Irg.271.1.4.2019

W nawiązaniu do zapytania ofertowego na **Renowację parkietu dębowego, wykonanie nowej podłogi oraz trzykrotne lakierowanie podłóg na salach gimnastycznych w szkołach podstawowych gm. Sępólno Krajeńskie**, wyjaśniamy następujące kwestie:

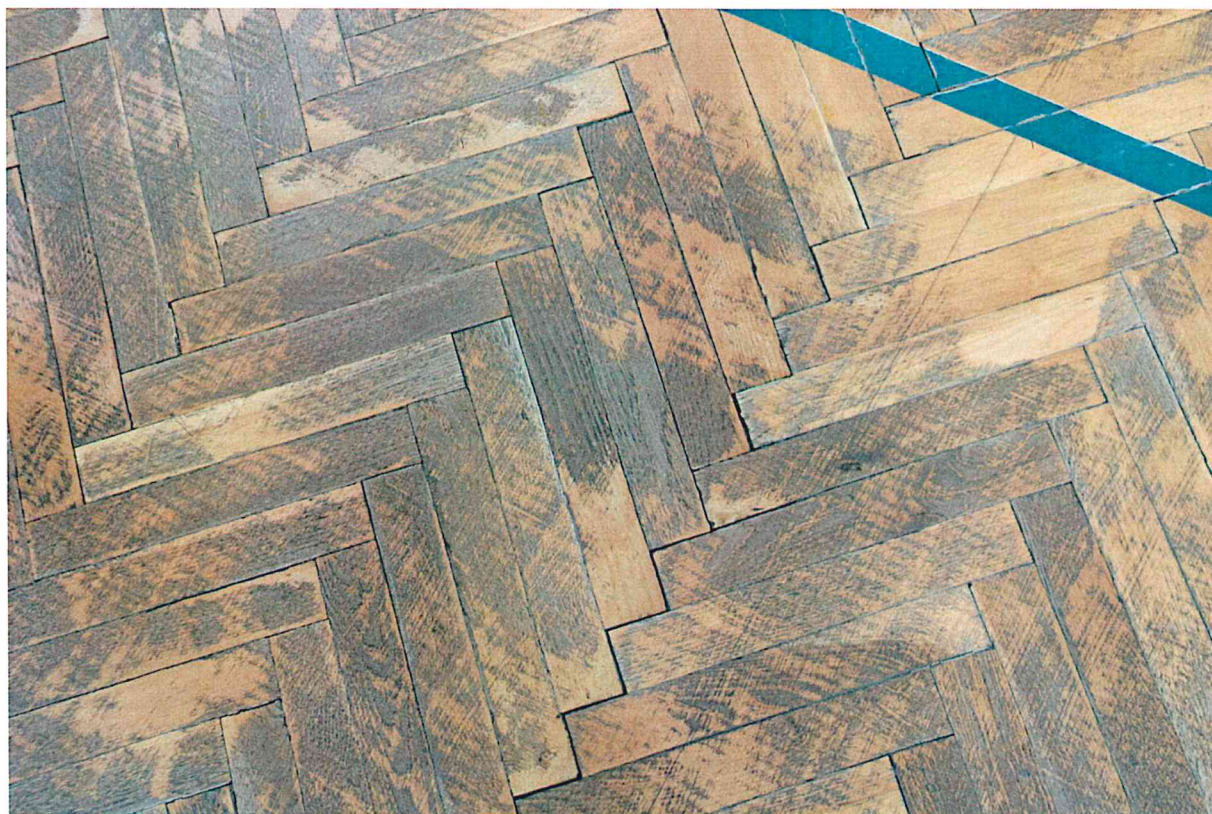
Czy są wytyczne co do klasy/jakości deski montowanej na sali gimnastycznej w szkole w Lutowie?

Klasa drewna 1, bezszęczna.
